**Porter à connaissance des modifications
apportées à l'autorisation de la ZAC VAL DE
SOMME**

Communauté de Communes du Val de Somme

VERDI NORD DE FRANCE

1.1 Phasage de l'opération

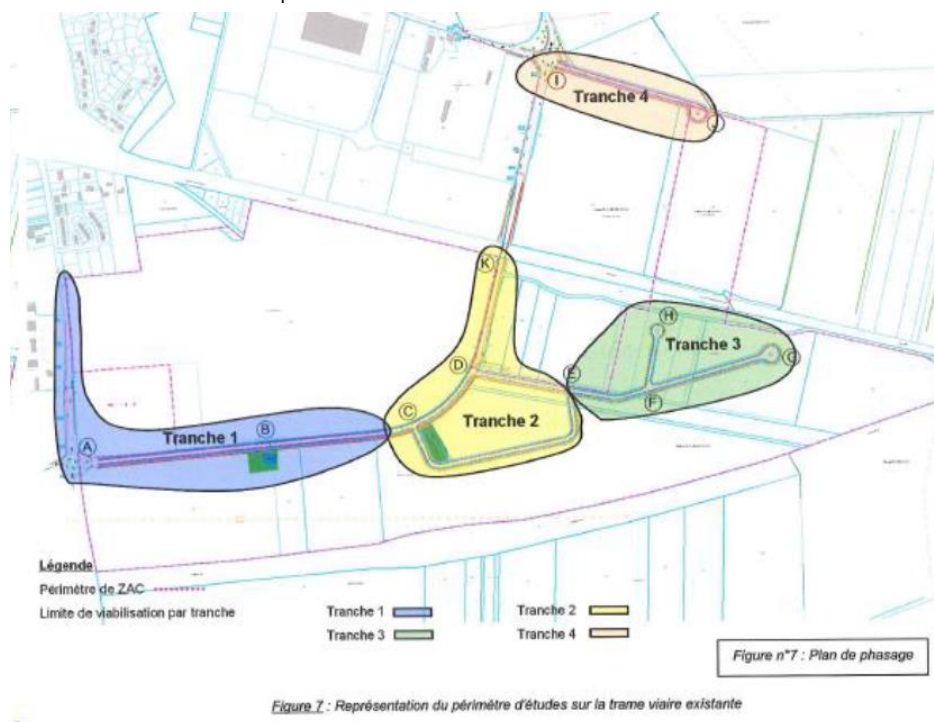
Page 15 sur 63 du DLE de 2010, il est déclaré que le projet sera réalisé en quatre tranches distinctes conditionnées par la délimitation des bassins versants, chaque limite de tranche correspondant à un point haut.

La tranche 2 a été réalisée en partie car l'entreprise RESOTAINER s'est implantée sur une parcelle.

Des entreprises se sont implantées au niveau de la tranche 1 : Auchan, Gamm Vert, LMA Workwear...

La tranche 3 ne se réalisera pas. Le lotissement d'activités décrit précédemment, qui s'implantera au nord de la tranche 1, la remplace.

La tranche 4 a été réalisée en partie pour la desserte de la déchetterie. Cette voirie pourra être étendue en vue de desservir les parcelles au sud.

1.2 Profil en travers de type 1

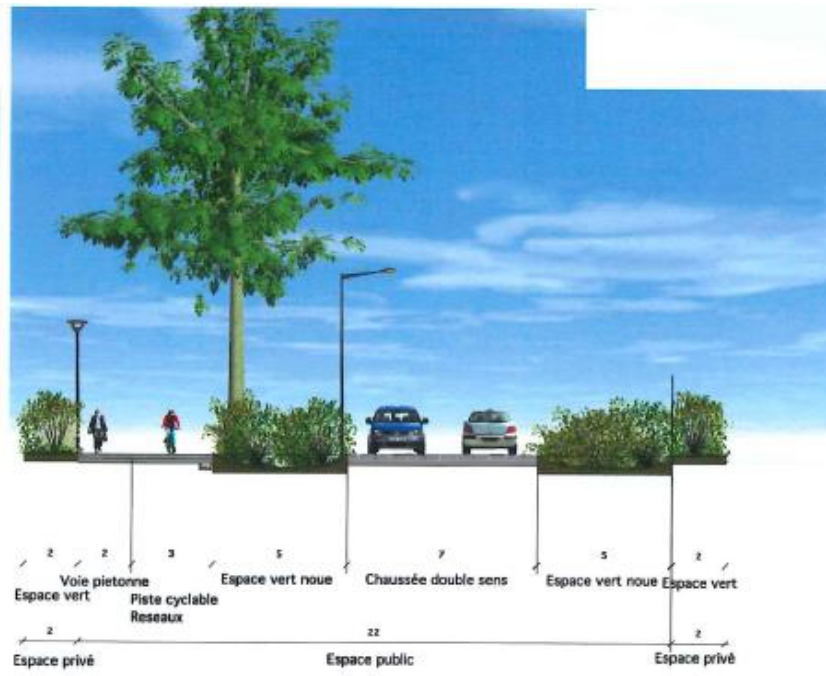
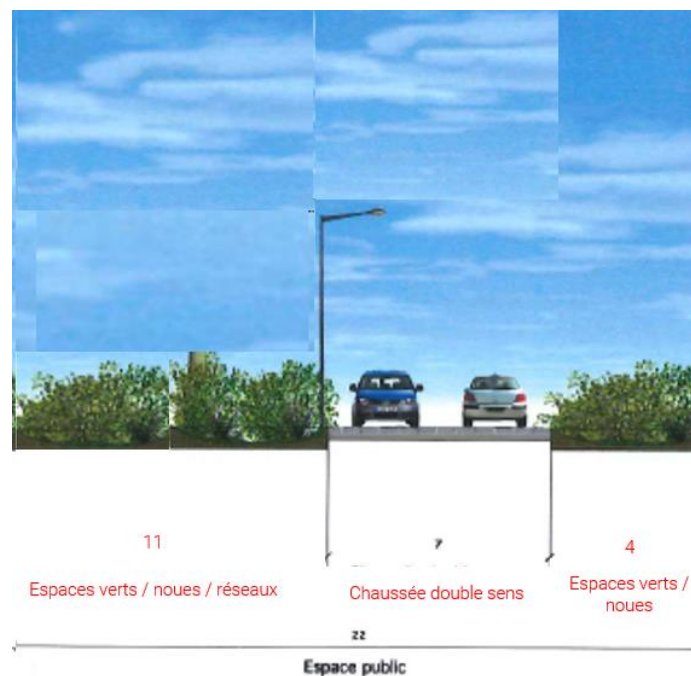
Le profil en travers de type 1, abordé page 16/63 du DLE a été modifié.
Schéma présenté dans le DLE de 2010 :

Le profil réellement réalisé :

La voie piétonne et la piste cyclables n'ont pas encore été réalisées.
Les arbres n'ont pas encore été plantés.

Néanmoins, la géométrie décrite reste la même : 7m de chaussée à double sens et en accotement, d'un côté : 4m comprenant noue et espaces verts ; et de l'autre : 11m, comprenant également noue et espaces verts mais permettant également de passer tous les réseaux.
